**RESOLUCION No. 1014 DEL 09 DE MAYO DE 2024, ARMENIA QUINDIO**

**"POR MEDIO DE LA CUAL SE NIEGA UN PERMISO DE VERTIMIENTO DE AGUAS RESIDUALES DOMÉSTICAS PARA UNA VIVIENDA CAMPESTRE CONTRUIDA EN EL PREDIO DENOMINADO 1) CO CERRADO URB EL BOSQUE LT 63 UBICADO EN LA VEREDA EL CAIMO DEL MUNICIPIO DE ARMENIA (Q) Y SE ADOPTAN OTRAS DISPOSICIONES"**

**CONCEPTO TÉCNICO DE NEGACION PARA TRÁMITE DE PERMISOS DE VERTIMIENTOS**

**CTPV: 135 de 2023**

Imagen 1 Tomada del Sig-Quindío

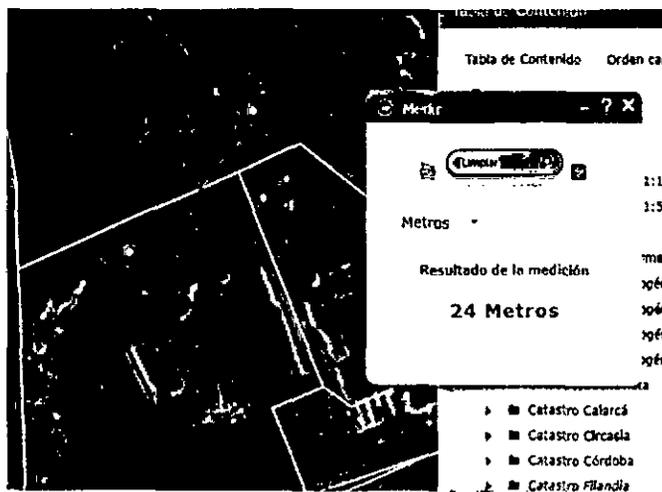
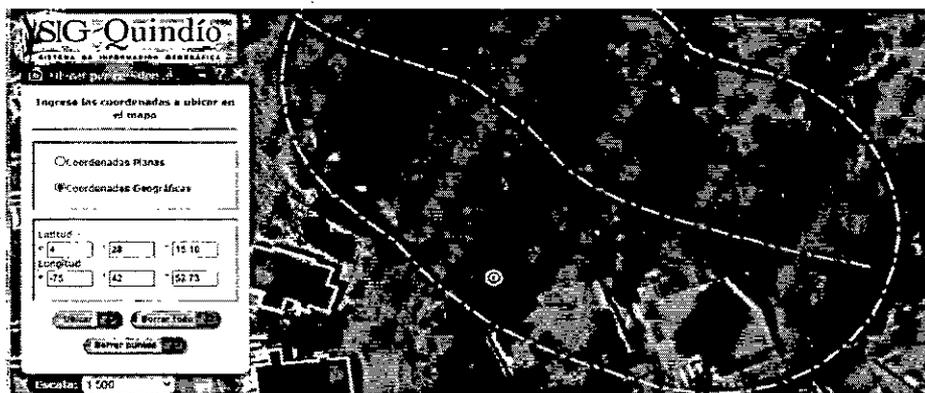
Según lo observado en el SIG Quindío se evidencia que el predio se encuentra fuera de los polígonos de Distritos de Conservación de Suelos (DCS) y del Distrito Regional de Manejo Integrado de la Cuenca Alta del Rio Quindío (DRMI), así como del polígono de reserva forestal central y la zonificación ley 2<sup>da</sup>. Se observa curso de agua intermitente superficial cercano al predio el cual usando la herramienta medir del SIG Quindío, se establece que el punto de infiltración al suelo se encuentra a 24m, lo que incumple la distancia mínima de 30m a lado y lado de los que habla la norma.

Por lo anteriormente descrito, se informa que el sistema de disposición final del STARD debe ubicarse después de los 30 m de protección de cuencas hidrográficas, con respecto a puntos de infiltración.

- **Negar la solicitud de permiso de vertimiento, toda vez que el mismo se ubica en zona de faja forestal protectora, a 24m del drenaje intermitente superficial más cercano, lo que incumple las distancias mínimas de retiro con respeto a puntos de infiltración.**

*Imagen 2 Tomada del Sig-Quindío*

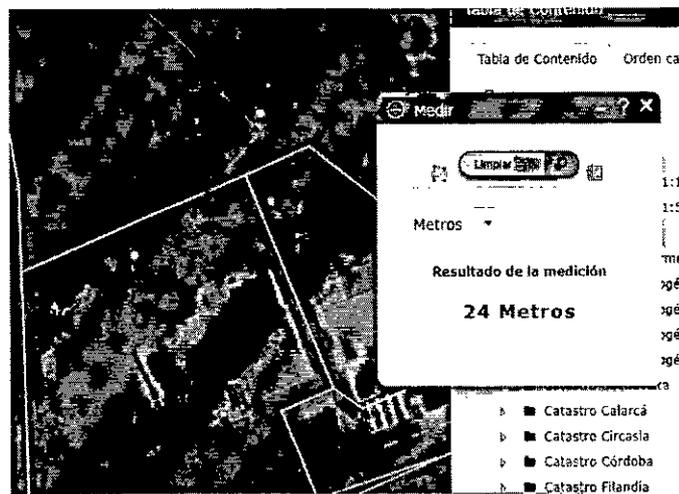
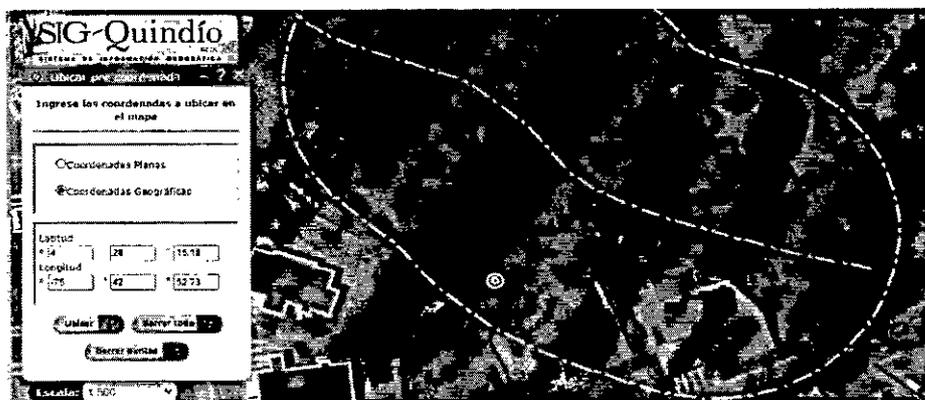
*Según lo observado en el SIG Quindío se evidencia que el predio se encuentra fuera de los polígonos de Distritos de Conservación de Suelos (DCS) y del Distrito Regional de Manejo Integrado de la Cuenca Alta del Rio Quindío (DRMI), así como del polígono de reserva forestal central y la zonificación ley 2<sup>da</sup>. Se observa curso de agua intermitente superficial cercano al predio el cual usando la herramienta medir del SIG Quindío, se establece que el punto de infiltración al suelo se encuentra a 24m, lo que incumple la distancia mínima de 30m a lado y lado de los que habla la norma.*

*Por lo anteriormente descrito, se informa que el sistema de disposición final del STARD debe ubicarse después de los 30 m de protección de cuencas hidrográficas, con respecto a puntos de infiltración.*

- **Negar la solicitud de permiso de vertimiento, toda vez que el mismo se ubica en zona de faja forestal protectora, a 24m del drenaje intermitente superficial más cercano, lo que incumple las distancias mínimas de retiro con respeto a puntos de infiltración.**
